ADENDA Nº01/2018
CD Nº12/2018 Construccion de Paseo Central.
ID Nº 352535.

OBRA: PASEO CENTRAL

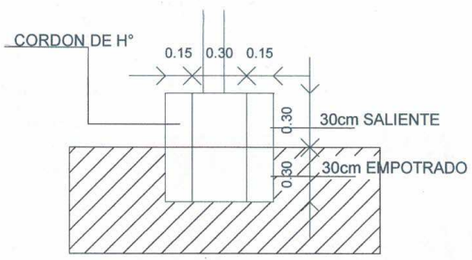
LONGITUD: 256,80m ALTURA: 60cm

- La demolición de la vereda se realizará en forma manual con retiro de los materiales en la brevedad, para no obstaculizar el libre tránsito para prevenir posibles accidentes.
- Los cordones se harán de hormigón armado con altura de 60cm que 30cm de nivel de asfalto y 30cm empotrad.
- Dosaje 1:2:4
